Zweiter Rang. Entwurf „Einfach, Bürgerlich“. — Architekt J. Hirt in Baden.

Wettbewerb zum Umbau der „Baldegg“ bei Baden.

Auszug aus dem Bericht des Preisgerichts.

Grundrisse 1:500. — Zweiter Rang. Entwurf „Einfach, Bürgerlich“. — Architekt J. Hirt in Baden. — Lageplan 1:1500.

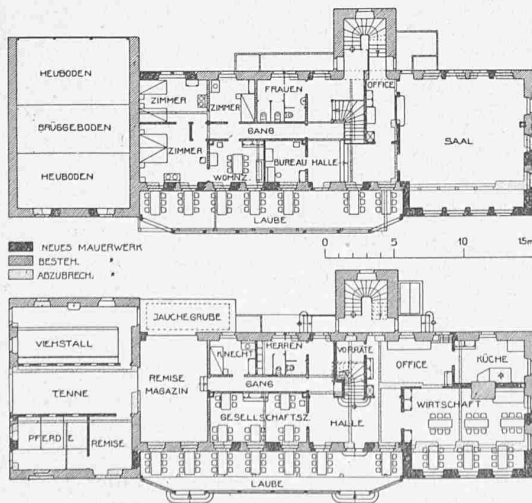
Entwurf Nr. 4. „Einfach, Bürgerlich“. Die Situation ist in erfreulicher Weise wohl geordnet. Der öffentliche Verkehr ist an der Südseite durchgeleitet.

Die Anlage des Erdgeschosses ist sehr gut. Der Verfasser ermöglicht eine übersichtliche und leichte Verbindung mit dem Obergeschoss durch eine der Halle nahe gelegte Treppe. Der Verbindungsgang zur Remise und der Knechtekammer ist überflüssig, dieser Platz wäre besser zur kleinen Gaststube geschlagen worden. Das Fenster rechts vom Haupteingang wäre als Service-Eingang auszubauen. Gegen die Disposition im obern Geschoss ist nichts einzuwenden. Durch Anlage einer Podesttreppe könnte eine wesentliche Verbesserung erzielt werden. Die drei Tritte vor dem Saal können in Wegfall kommen, weil eine Erhöhung der grossen Gaststube nicht notwendig ist.

Die Abschrägungen an den Enden der Lauben sollten weggelassen werden. Der Verfasser legt eine Variante vor, in der auch der West-(Oekonomie-)Flügel nach Süden vorgezogen ist. Der Vorteil dieser Anordnung liegt darin, dass die Lauben durch die vorspringenden Bauteile gut eingefasst werden. Die Behandlung der Flügelgiebel ist im Hauptprojekt besser. Durch die Symmetrierung der äusseren Architektur wird der ländliche Charakter beeinträchtigt. Die am Hauptbau gemachten Veränderungen sind auf ein Minimum reduziert, das Bestreben des Verfassers, dieselben zu einer klaren Erscheinung zu bringen, ist lobenswert.
